NFD発第3511号 核燃料物質使用変更許可申請に係る面談資料

NFD発第3511号核燃料物質使用変更許可申請の新旧対照表について補足する。

図.1 装置の概略配置図(側面)

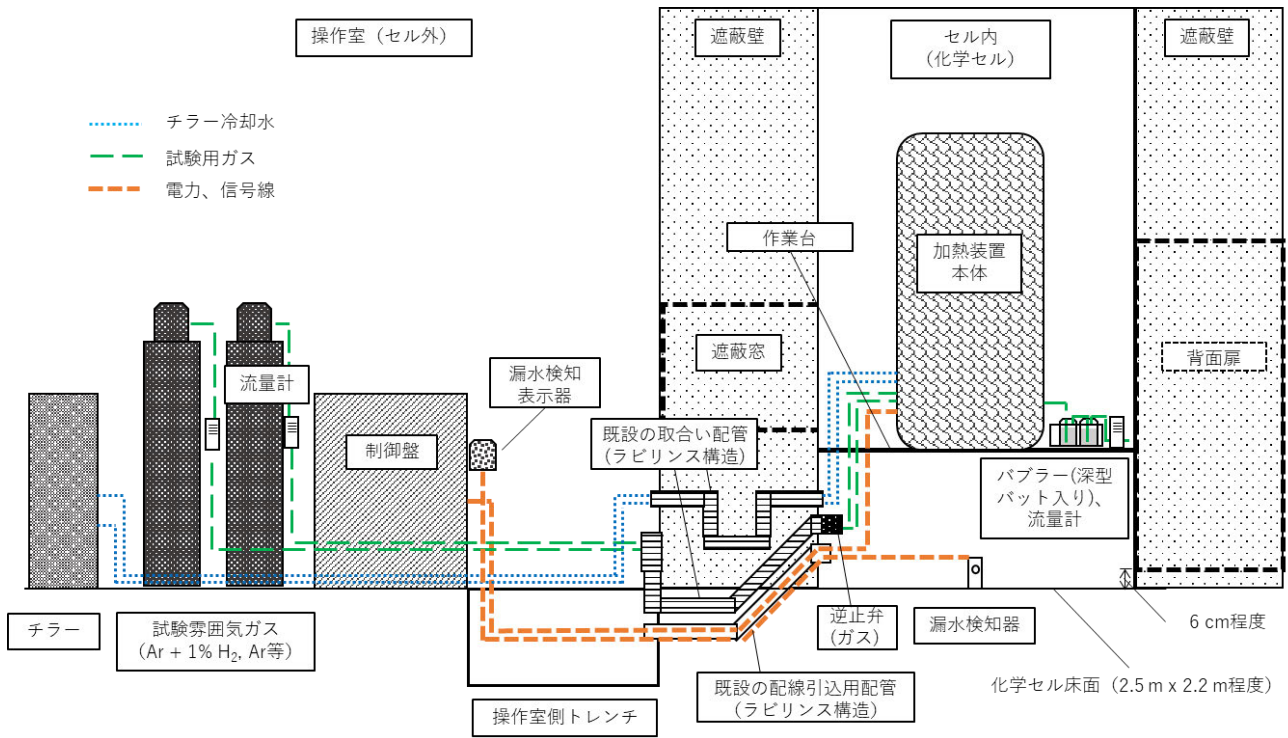
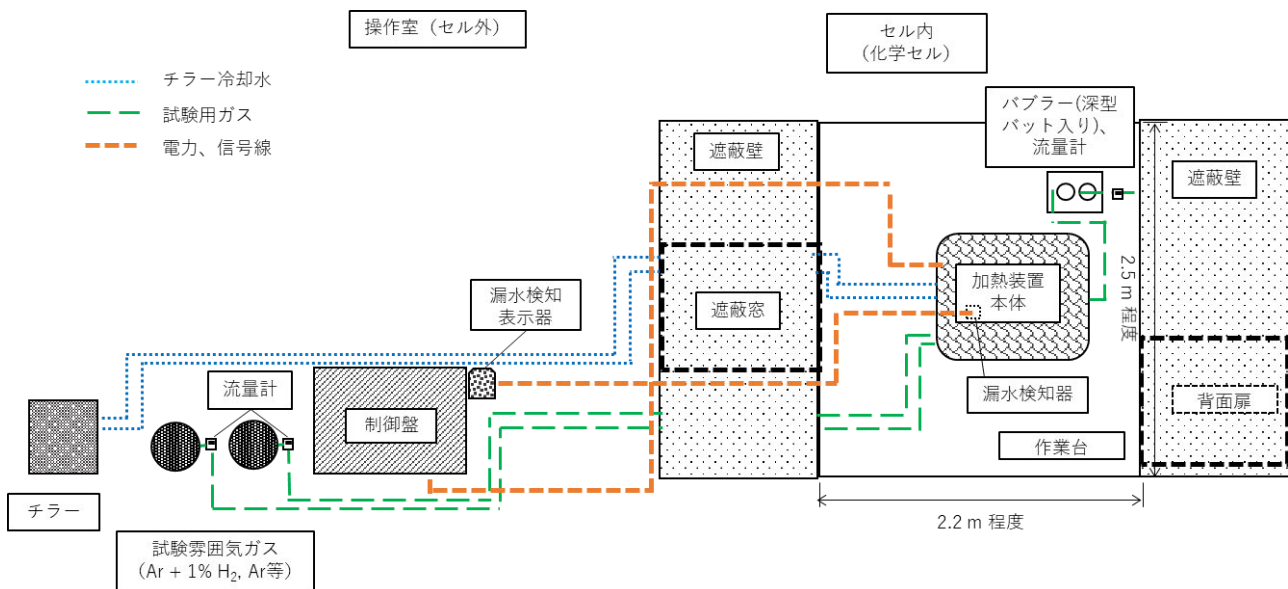
図.1、図.2 に示すようにセル内に導入する装置は全て床面から 1 m 程度の高さに設置している作業台の上に設置する。冷却水(50L 以下)が全量漏れたとしてもセル床面の容積(おおよそ 220 cm×250 cm×6 cm、

約330L)に対して十分に余裕があるため、セル外に溢水する危険性はない。また、セル内床面には漏水検知器を設置して、溢水時には警報表示が確認できるようにする。加熱装置の試験雰囲気ガス出口とつなぐバブラーは深型バットに入れて使用するため、万一転倒しても溢水の恐れはない。

図.1 に示すようにセルと操作室間には直接線の遮へいのためのラビリンス構造の配管が通っており、加熱装置と制御盤をつなぐ電線はそこから引き込み、チラーの送水チューブ、及びガスチューブは既設の取合い配管に接続する。

本装置を用いた試験時は、図1に示す通り装置本体と制御盤、試験雰囲気ガスを供給するガスポンペ、チラー等を接続する。セルと操作室間には直接線の遮へいのためのラビリンス構造の配線引込用配管が通っており、加熱装置と制御盤をつなぐ電力線、信号線はそこから引き込み、チラーの送水チューブ、及びガスチューブは既設の取合い配管に接続する。セル内で用いられる送水チューブ及びガスチューブは使用実績から耐放射線性が確認されているものとし、最低1年毎の装置点検及び5年毎の交換を行う。装置設置後は、引込配管のセル側、操作室側共にシール用パテで隙間を埋めて気密性を保持する。また、既設の取り合い配管はコンクリート、パテ等により気密保持されている。
